Stadt Zülpich, Sachlicher Teilflächennutzungsplan Windenergie Frühzeitige Beteiligung der Öffentlichkeit gem. § 3 (1) BauGB

Frühzeitige Beteiligung gem. § 3 Abs. 1 BauGB				
Stellungnahmen	Abwägungsvorschlag	Beschlussvorschlag		
1 Dombert Rechtsanwälte Part mbB für NOTUS energy West GmbH & Co.	KG mit Schreiben vom 20.08.2021

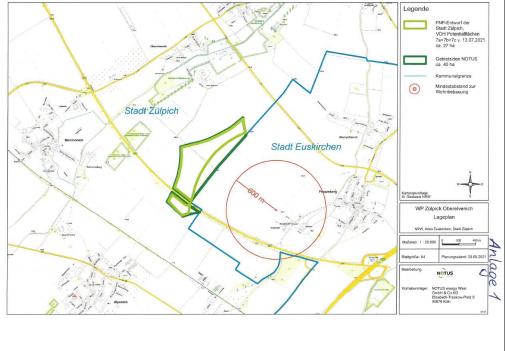
bb) Gleiches gilt im Übrigen auch für die von meiner Mandantin beantragte Aufnahme der Teilflächen 8/9 ("östlich von Sinzenich/Schwerfern"). Auch diese Flächen hervorragend für die Errichtung von WEA geeignet, da hier ebenfalls keine Belange, insbesondere keine Ausschlusskriterien entgegenstehen. Auch in der Abwägung möglicher Restriktionen erweist sich die Fläche als zur Aufnahme bestimmt.

Die von meiner Mandantin zur Planung von WEA vorgesehenen und beantragten Teilflächen 7a/b/c ("Oberelvenich") und 8/9 ("östlich von Sinzenich/Schwerfern") sind nach alledem im weiteren Verfahren als Konzentrationszonen in den Teil-FNP Wind aufzunehmen.

Die Fläche 8/9 wird zur Ausweisung empfohlen. Hauptgrund hier sind fehlende Restriktionen sowie die fehlende Bauhöhenbeschränkung.

Abbildung 3 Potenzialflächen 1 und 13 - Eine Einzelbetrachtung der Flächen 1 und 13 unterstreicht die Vorteile in Größe und Zuschnitt. Quellen: Basis: Standortuntersuchung VDH

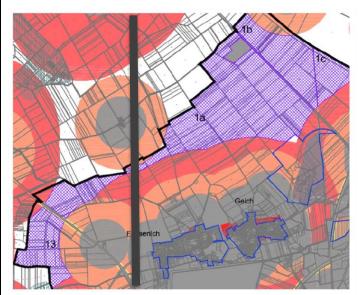
starke Gewichtung von "Größe" und "Zuschnitt" zu einem Ausschluss dieser. Bei der Begründung zur Ablehnung der Flächen 1 und 13 ist u.a. der ungünstige Zuschnitt aufgeführt.

Hier ist von den schlauchartigen schlanken Anteilen der Fläche hin zur Gemeindegrenze die Rede. Es fällt auf, dass diese Anteile vor allem durch die gemeinschaftliche Betrachtung der beiden Flächen entstehen. Diese Betrachtung wird mit dem räumlichen Zusammenhang begründet. An dieser Stelle gereicht die gewählte Bündelung den Flächen zum deutlichen Nachteil. Das bedeutet, die nachteilige Begründung kommt maßgeblich durch die gewählte Zusammenschau zustande und verfälscht damit die eigentlichen Qualitäten der Flächen als einzelnes. Die Größe der Fläche 1 (rechts im Bild) bietet eine ausreichende Größe, um eigenständig bewertet zu werden.

Weiterhin täuscht die Zusammenschau der Flächen 1 und 13 über das Kriterium "Größe" hinweg. Wie bereits betont sind Größe und Zuschnitt sehr bedeutende Kriterien in der vorliegenden Bewertung und der Grund zum Ausschluss vieler

Zur Offenlage wurde die Standortuntersuchung um eine Gesamtbetrachtung im Rahmen der Abwägung ergänzt. Ergebnis dieser Gesamtbetrachtung ist, dass keine Umfassungen vorliegen, da die nun geplanten Flächen 1a-c, 6 und 8/9 ca. 6-7 km voneinander entfernt liegen.

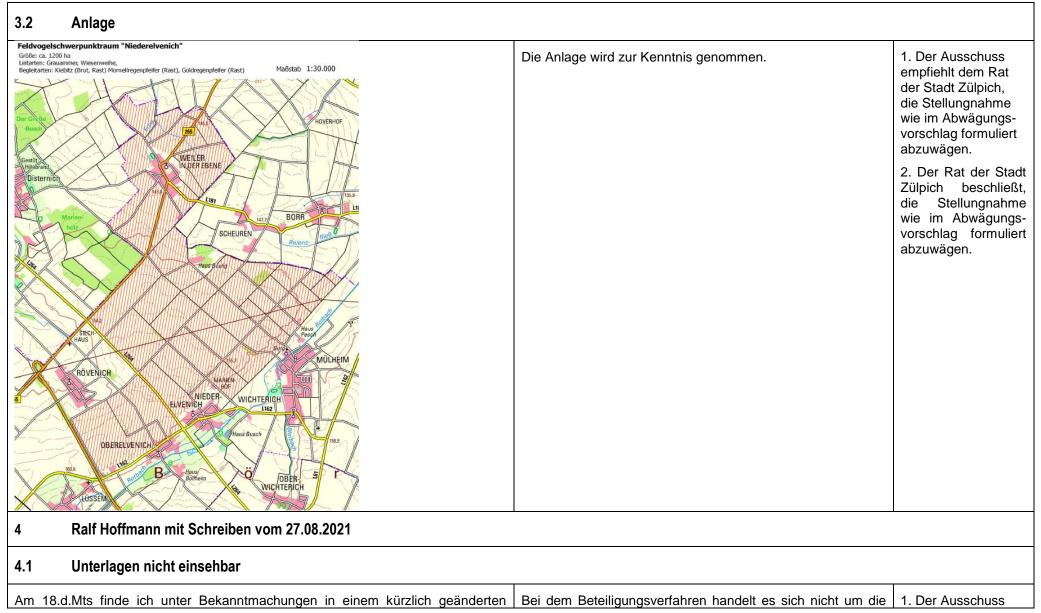
Die Feldvogelschwerpunkträume wurden vor mehreren Jahren durch die Biologische Station im Kreis Euskirchen in Zusammenarbeit mit der Unteren Naturschutzbehörde und weiteren Vogelkundigen aus der Region abgegrenzt, da besonders bei den Feldvögeln ein starker Rückgang festzustellen ist. Es handelt sich in der Regel um weitläufige, offene Feldfluren, in denen bestimmte Feldvogelarten oder auch Rastvögel noch wichtige Bestände aufweisen. "In diesen Schwerpunkten sollen über eine gezielte Lenkung von Maßnahmen wie Vertragsnaturschutz, Ausgleichs- und Ersatzmaßnahmen, CEF-Maßnahmen ein höherer Flächenanteil erreicht werden, so dass Quellpopulationen der Feldvogelarten gestärkt werden oder neu entstehen können. Es sollen die Räume ausgewählt werden, in dene Maßnahmen für Feldvögel voraussichtlich eine besonders hohe Wirksamkeit haben" (FELS et al. 2017). Unter anderem sollen die Räume möglichst arm an sonstigen Gefährdungsfaktoren/Störquellen sein. Diese Räume sollten daher auch möglichst freibleiben von baulichen Maßnahmen.

Die Errichtung von Windkraftanlagen in diesen Feldvogelschwerpunkträume würde diesen Zielen widersprechen. Außerdem sehen wir diverse artenschutzrechtliche Belange, die der Ausweisung von Konzentrationszonen in den Feldvogelschwerpunkträumen entgegenstehen. Wie eben geschildert kommen dort diverse windkraftrelevante Vogelarten als Brut-, Rast- oder Gastvogel vor. Aus diesen Gründen halten wir es für sinnvoll, die Planung in diesen Räumen nicht weiter fortzuführen.

Aus der Machbarkeitsprüfung geht hervor, dass der von der Biologischen Station angesprochene Feldvogelschwerpunktraum nordöstlich von Rövenich (Fläche 4/5) im Zusammenhang mit einer möglichen Windkraftplanung tatsächlich auch zu den meisten artenschutzrechtlichen Konflikten führen würde. Er steht daher bei der vergleichenden Bewertung der Windkonzentrationszonen an letzter Stelle. Die Fläche 4/5 soll nicht mehr als Konzentrationszone dargestellt

Abbildung 1: Abstände zum Drehfunkfeuer Nörvenich

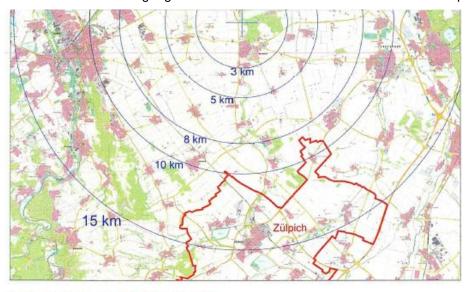
regen wir an, die Darstellung in der Karte anzupassen und den Abstand der Potentialflächen zum Drehfunkfeuer Nörvenich nochmals zu überprüfen. Somit darf das Thema in der Abwägung der Potentialflächen untereinander keine Rolle spielen.
